# MISE A JOUR DU DIAGNOSTIC ACCESSIBILITE POUR LES PERSONNES A MOBILITE REDUITE - UNIVERSITE DU SUD - TOULON VAR

***IUT - St Raphaël  
Avenue Victor Sergent  
83 700 SAINT RAPHAËL***

CLIENT	MISSION	SITE
UNIVERSITE DU SUD-TOULON VAR	Mise à jour du diagnostic technique sur l'accessibilité des personnes handicapées	01 - IUT - Saint Raphaël

Obstacle critique n° C13

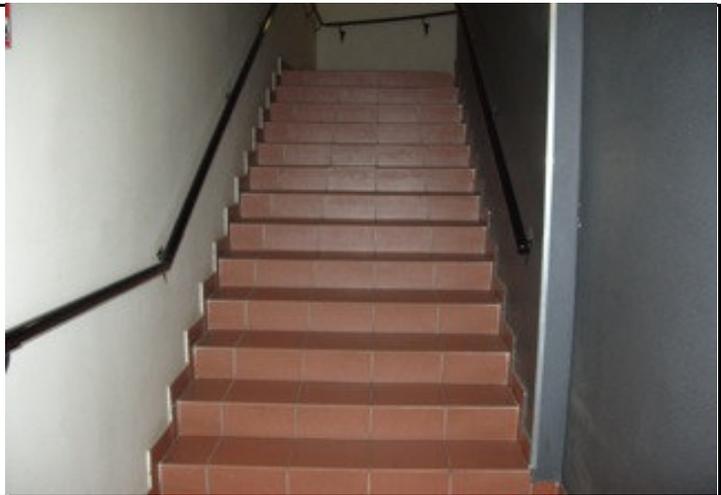
**Fonction Circulation verticale**  
**ESCI (ESCALIER INTERIEUR) - De 0 à 2 - Face ascenseur**

**Absence de bande podotactile d'éveil sur le palier**  
**Absence de contremarche sur la première et/ou la dernière marche**  
**Absence de nez de marches contrastés et/ou non glissants**

Traiter les nez de marches par des bandes antidérapantes  
Traiter les deux contremarches par des bandes visuellement contrastées  
Traiter chaque marche palière par une bande podotactile adhésive contrastée
